TRANSPORTE COLETIVO EM SITIO PRÓPRIO (TCSP)

LINHA VIOLETA PROGRAMA PRELIMINAR

ADENDAS

MEMÓRIA DESCRITIVA

Imagem 1 – Km 0+000 – Km 1+225

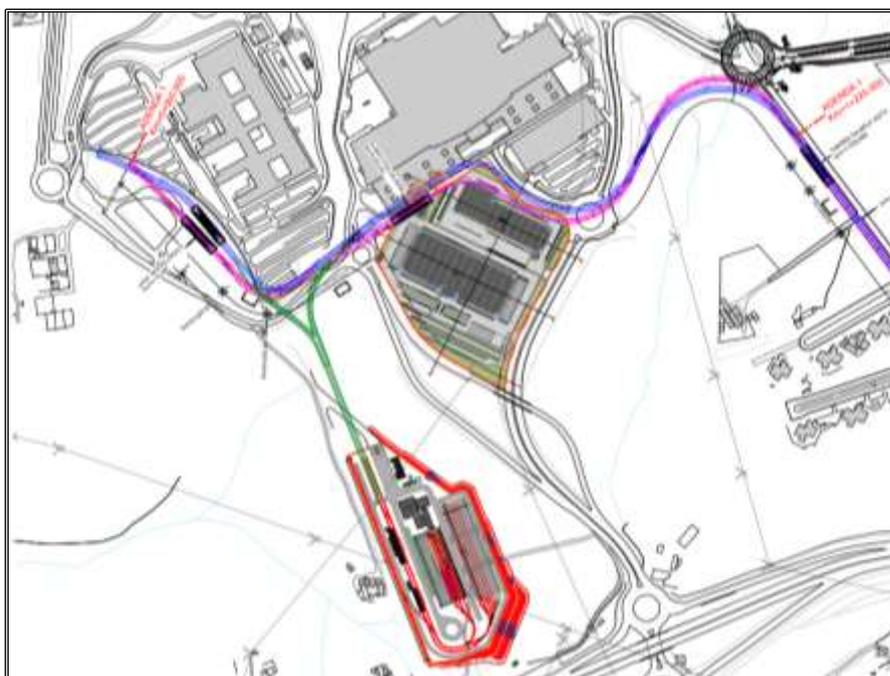
Adenda 1 (Hospital + Planalto + PMO): Km 0+000 – Km 1+225

- Nova localização do PMO, com ramal de acesso enterrado.
- Reposicionamento da estação HBA e da estação Planalto da Caldeira, ocupando o parque de estacionamento do Centro Comercial.
- Ajuste de traçado na zona da curva na envolvente à rotunda da Av. Álvaro Cunhal.

Adenda 1 – Planta na zona das galerias de ligação ao PMO

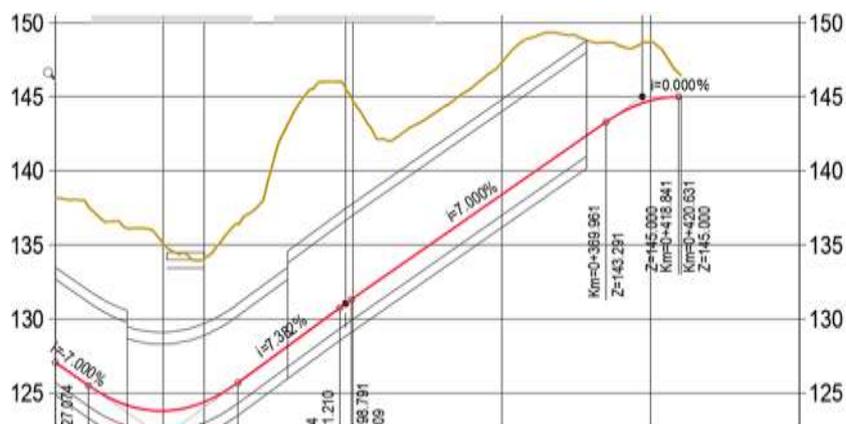
Com a nova localização do PMO, tendo em consideração as cotas da superfície face às da rasante, e também à necessidade de manutenção das vias rodoviárias, os ramais de ligação à via principal e ao PMO serão em quadro fechado, enterrados, construídos a céu aberto.

Os taludes com alturas variáveis 12 e 15 metros aproximadamente, terão que ser avaliados em termos de inclinação e tratamento de modo a serem estáveis durante a fase construtiva.

Imagem 2 - Km 2+538,438 + 2,25m

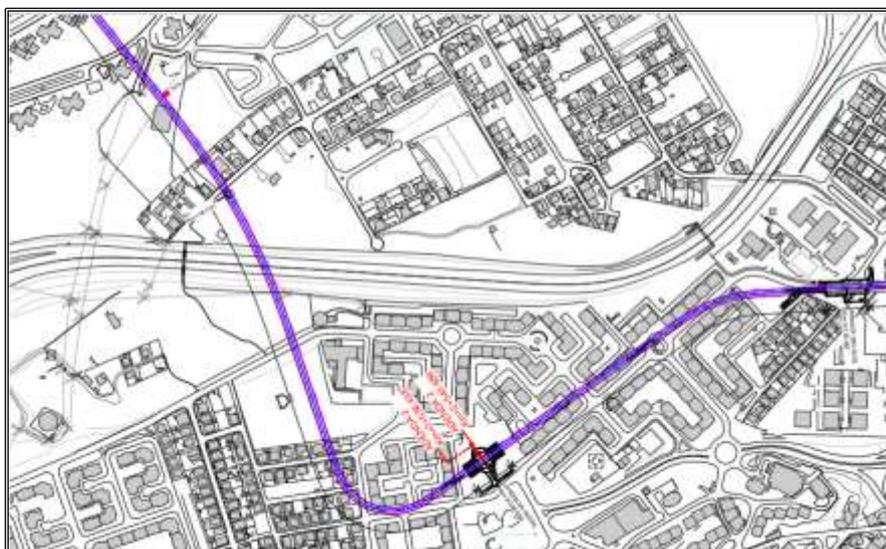
Adenda 2 (Estação Jardim Radial): Km 2+538,438 + 2,25m

- Necessidade de deslocar 2.25 m o centro da estação Jardim da Radial no sentido da estação Ramada Escolas, de modo que a infraestrutura metro, não interfira com as edificações previstas no Plano de Urbanização, aprovado pela autarquia de Odivelas para a envolvente à estação.

Adenda 2 – Planta estação vs Edificado

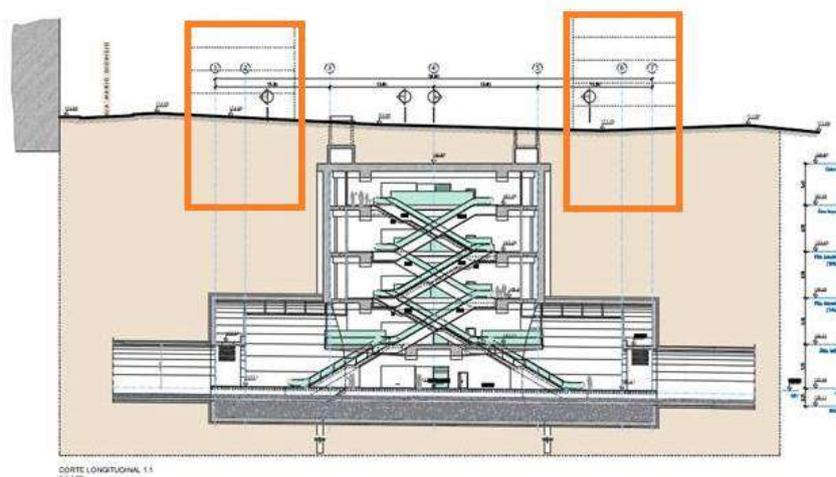
Normalmente o ML estabelece como limite mínimo uma distância de 3 m entre estruturas de novas construções relativamente às suas próprias estruturas.

Dadas as características dos solos em presença, de cariz rochosa, e desde que se adotem soluções adequadas de projeto e de execução para as caves e fundações dos edifícios, a solução será viável.

Devido à proximidade (localizada) de 1m entre as fachadas dos edifícios previstos no PU e o eixo menor da elipse do poço da estação, dever-se-á na fase de projeto do edificado, ter em consideração os seguintes pressupostos:

1. Na elaboração do Projeto de Estabilidade dos edifícios, fazer a análise própria no estudo da escavação/contenção e/ou fundações, de acordo com a distância às infraestruturas do metro ligeiro e da metodologia prevista para a escavação, tendo em consideração a proximidade entre a fachada dos edifícios e o poço;
2. A Memória Descritiva e Justificativa do processo construtivo, deve igualmente apresentar, face ao terreno existente, as deformações expectáveis para o maciço envolvente e que poderão introduzir esforços e possíveis deformações no túnel e ou poço;
3. Deve ser previsto um Plano de Instrumentação e de Observação para os túneis e poço da estação, durante a fase de escavação do empreendimento em questão;
4. Os projetos de licenciamento dos edifícios, nomeadamente estabilidade, têm que ser enviados ao ML, antes da emissão de licença de construção, de forma a poder ser

Imagem 3 - Km 6+460 – Km 6+775

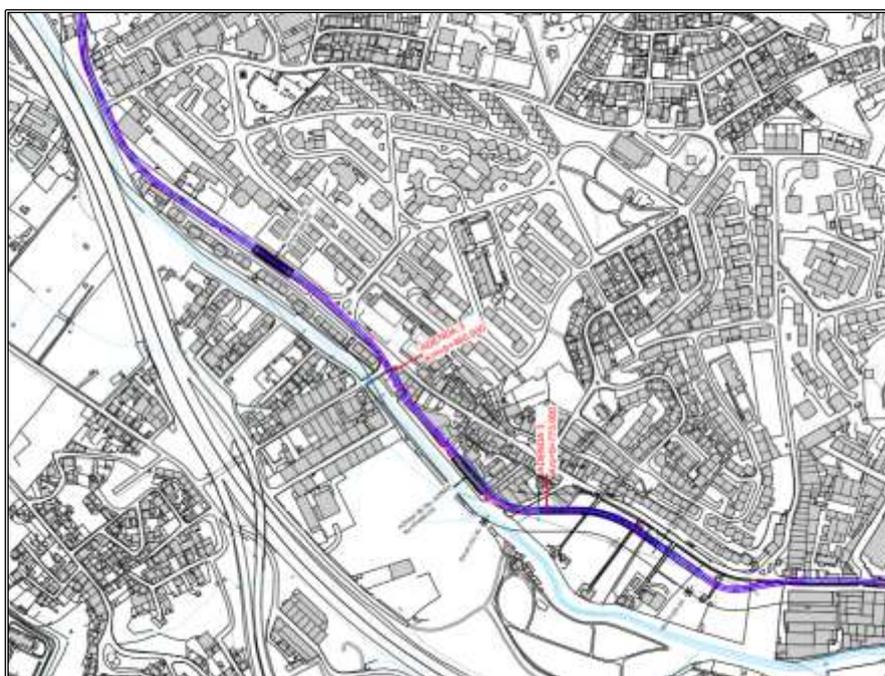
Adenda 3 (Viaduto da Póvoa): Km 6+460 – Km 6+775

- Ajuste de traçado, de modo a desviar o canal ferroviário do domínio público hídrico (Ribeira da Póvoa).

Extrato do Des. 2 - Projeto de Regularização da Ribeira da Póvoa

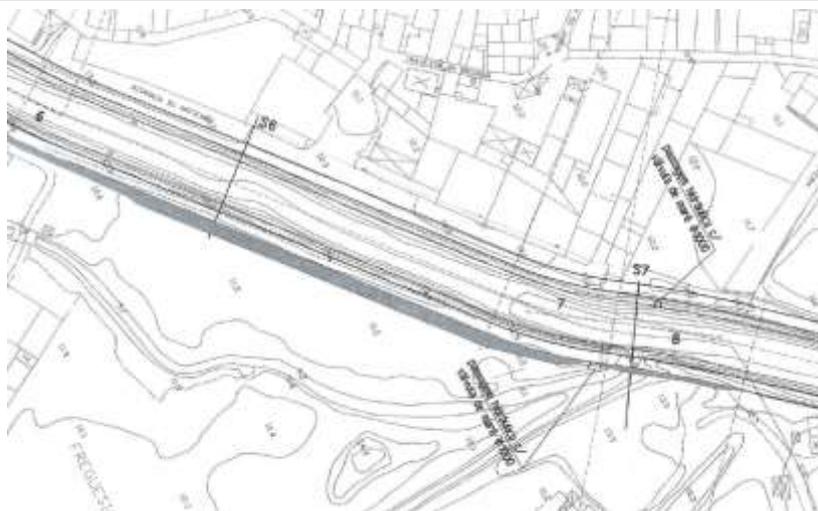
Na sequência do pedido de elementos adicionais no AIA nº 3560, o traçado entre os PKs 6+460 e 6+775 foi ajustado.

Pretende-se com esta revisão, responder à solicitação daquela entidade, no que diz respeito ao cumprimento do domínio hídrico. Foram usados como dados de entrada, o projeto de regularização da Ribeira da Póvoa fornecido pela APA.

Como nota verificou-se no local que parte do projeto não foi executado. No entanto o acerto no traçado ML foi definido de modo a garantir a faixa de 10 metros relativamente à linha de água, não afetando igualmente a área de intervenção desse projeto.

Imagem 4 - Km 7+450 – Km 8+520

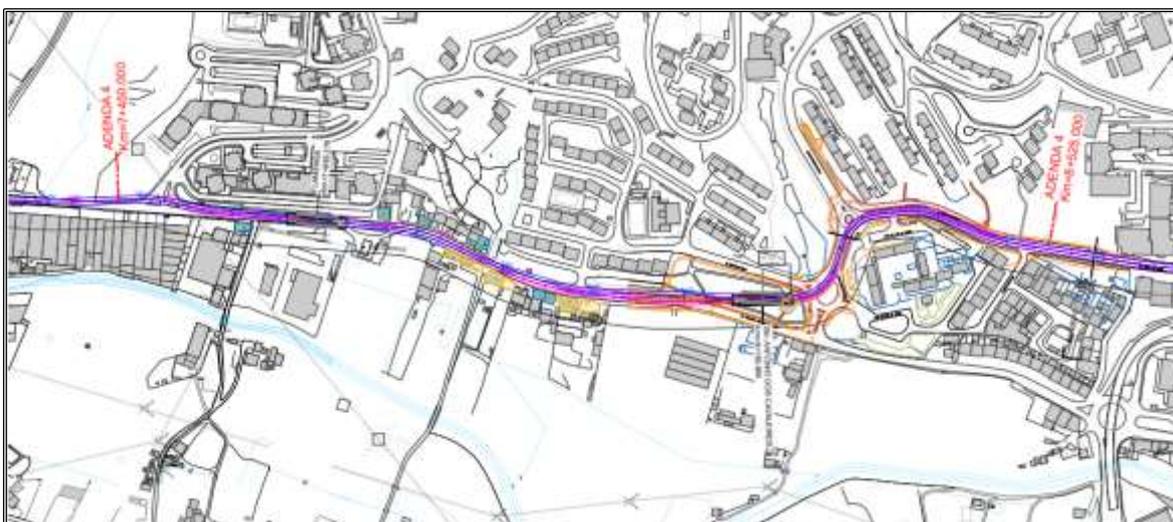
Adenda 4 (Flamenga + Sto. António dos Cavaleiros): Km 7+450 – Km 8+525

- Ajuste de traçado na Flamenga e na Av. Infante D. Pedro em Sto. António dos Cavaleiros (DIA – não impactar com o muro e escada em pedra na avenida).

Imagem 5 - Km 10+166 – Km 11+034,714

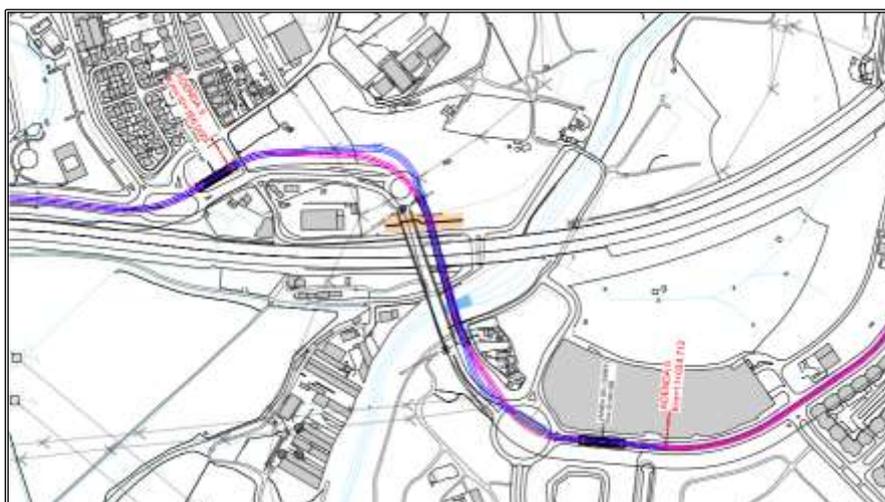
Resulta um traçado que difere da solução anterior fundamentalmente nos topos do viaduto e na localização da estação Várzea de Loures que passa a ser a estação terminal e o término da linha:

- Acerto do traçado do viaduto sobre a A8 de forma a garantir que as juntas de dilatação da via se localizem planimetricamente em reta.
- Garantir que o alinhamento a seguir à estação Loures seja em reta o suficiente para a implantação de um AMV.
- Viabilizar a localização da estação Várzea de Loures no centro da rotunda conforme solicitação da CM Loures bem como o alinhamento do terminal na lateral da Av. Descobertas.
- Garantir um término com capacidade de estacionamento para 4 veículos e um aparelho de mudança de via.
- Do Km 11+034,714 ao Km 12+941,811 o traçado é suprimido.

Adenda 5 – Corte Longitudinal pelo eixo da Obra

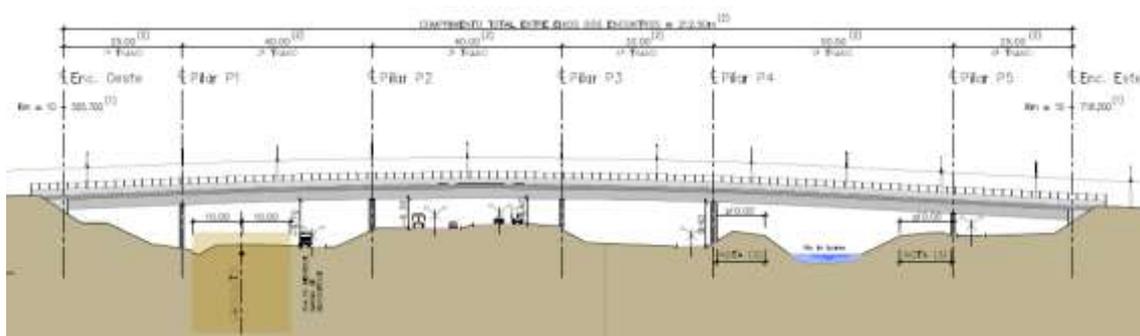
A adenda 5 resulta essencialmente na imposição de os encontros do viaduto sobre a A8 terem que ser transversais relativamente ao eixo longitudinal para efeitos de colocação de aparelhos de dilatação de via.

Do perfil de conjunto, lê-se que o gabarit da A8 é cumprido (> 5.0) mas a das motas é de 4.19m:

No desenvolvimento das fases seguintes do projeto deverá ser encontrada uma solução otimizada entre a esbelteza do viaduto e a cota da rasante de modo a ter um gabarit, onde:

Adenda 5 – Área a ser reformulada

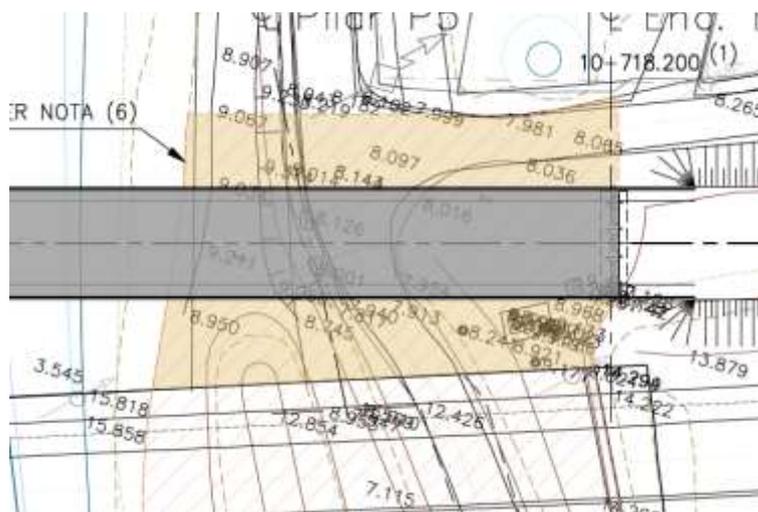
- Devem ser respeitados os limites do domínio público hídrico, a faixa de proteção do gasoduto e as condições de circulação de maquinaria no valado e outros caminhos de circulação, que não devem ser mais condicionantes face às condições existentes.

- Considera-se uma área a reformular em termos de modelação do terreno, criação ou melhoramento de caminhos e condições de drenagem, devendo o adjudicatário articular

o projeto e a respetiva execução com os requisitos da Direção Geral de Agricultura e Desenvolvimento Rural (DGADR).
